Nr sprawy: ZWiK.271.2.2015

WYJAŚNIENIA DO SPECYFIKACJI ISTOTNYCH WARUNKÓW ZAMÓWIENIA PUBLICZNEGO

„Budowa w miejscowości Główna sieci wodociągowej i kanalizacji sanitarnej z przewodem tłocznym do Pędziszewa” wpłynęły do Zamawiającego następujące pytania:

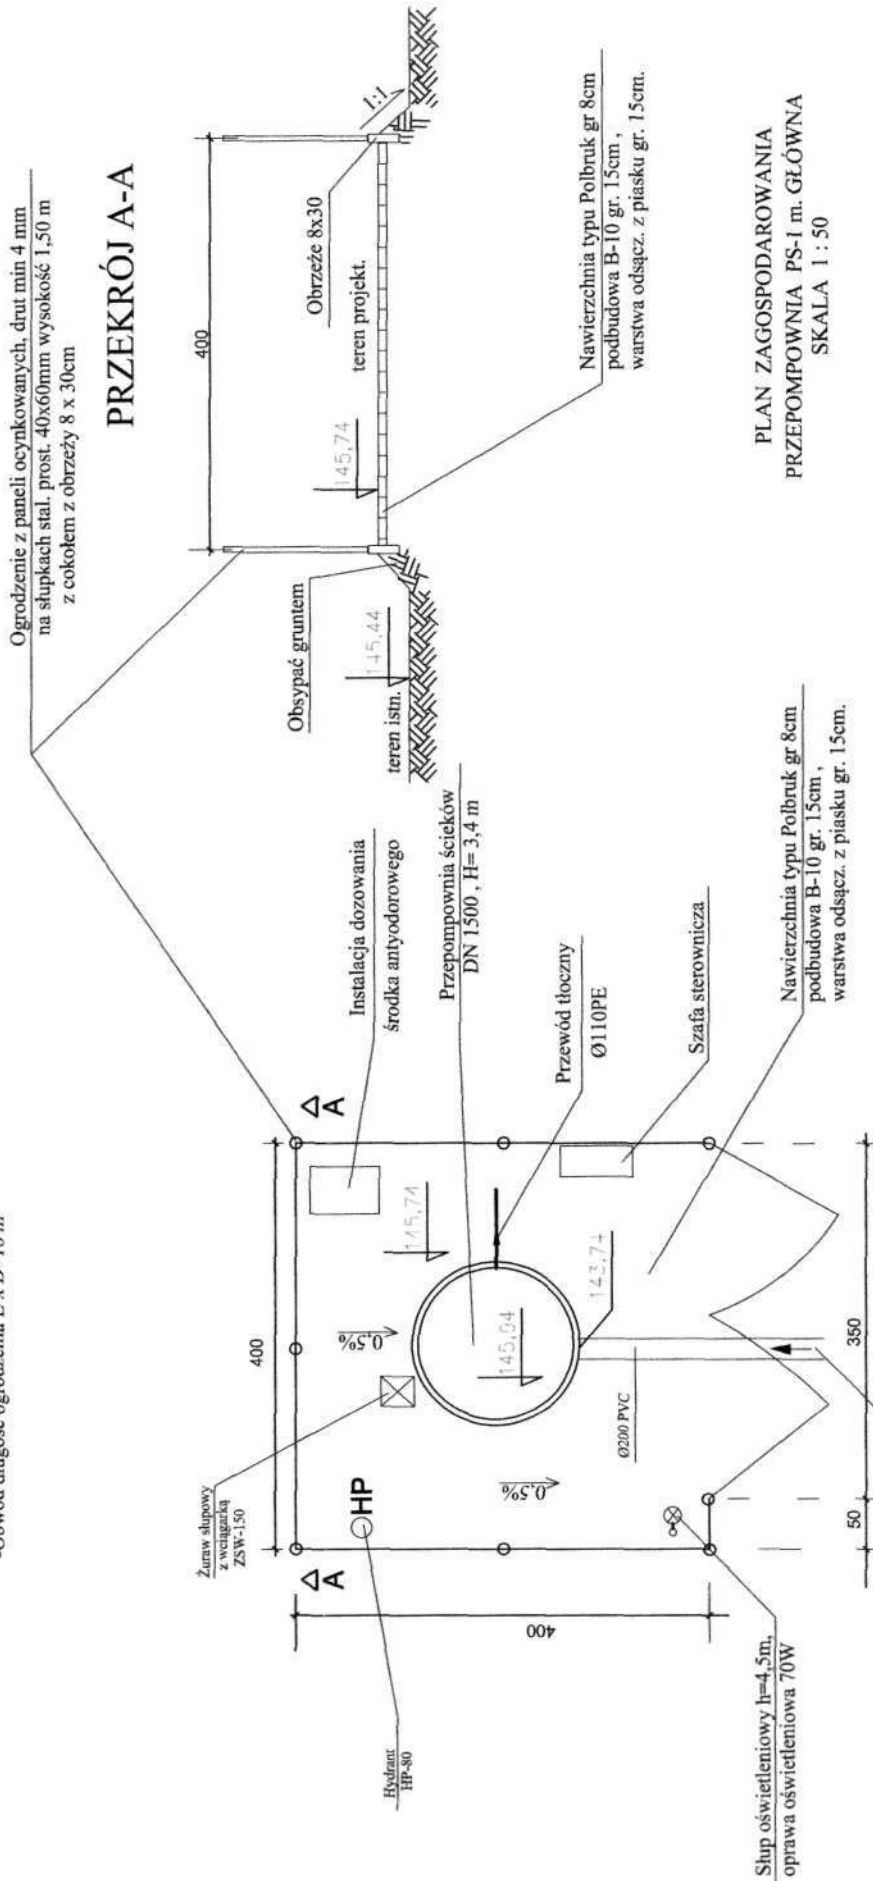
1. Czy Zamawiający posiada projekt odwodnienia wykopów?
2. Analizując dokumentację techniczną brakuje szczegółowych rysunków zagospodarowania terenu przepompowni ścieków deszczowych. Prosimy o załączenie brakujących dokumentów.
3. Czy po stronie Wykonawcy leży uwzględnienie zajęcia pasa drogowego i poniesienie kosztów z tego tytułu?
4. Czy Zamawiający posiada projekt organizacji ruchu?
5. Czy nawierzchnia asfaltowa ma być odtworzona po wykopach czy na całej szerokości istniejącej nawierzchni drogi?
6. Czy w ramach niniejszej inwestycji przewiduje się wycinkę drzew i krzewów? Czy Zamawiający posiada decyzje na wycinkę drzew i krzewów? Po czyjej stronie leży uzyskanie ewentualnej decyzji i poniesienie kosztów w sprawie wycinki drzew i krzewów niezainwentaryzowanych?
7. Czy Zamawiający posiada pozwolenie wodno prawne?

- Ad 1. Zamawiający nie posiada projektu odwodnienia wykopów, natomiast w przedmiarze robót w elemencie roboty odwodnieniowej określa pompowanie wody igłofiltrami.
- Ad. 2. Plan zagospodarowania przepompowni w załączeniu.
- Ad. 3. Drogi w ciągu, których realizowany będzie projekt stanowią własność Zamawiającego.
Zamawiający odstępuje od naliczenia opłaty za zajęcie pasa drogowego.
- Ad. 4. Opracowanie i wykonanie projektu organizacji ruchu na czas prowadzenia robót należy do Wykonawcy.
- Ad. 5. Nawierzchnię bitumiczna należy odtworzyć w technologii masy na gorąco na całej szerokości w pasie dróg oznaczonych działkami nr 342/51 i 342/12, natomiast w działce nr 342/48 w trasie wykopów.
- Ad. 6. Nie
- Ad. 7. Nie jest wymagane
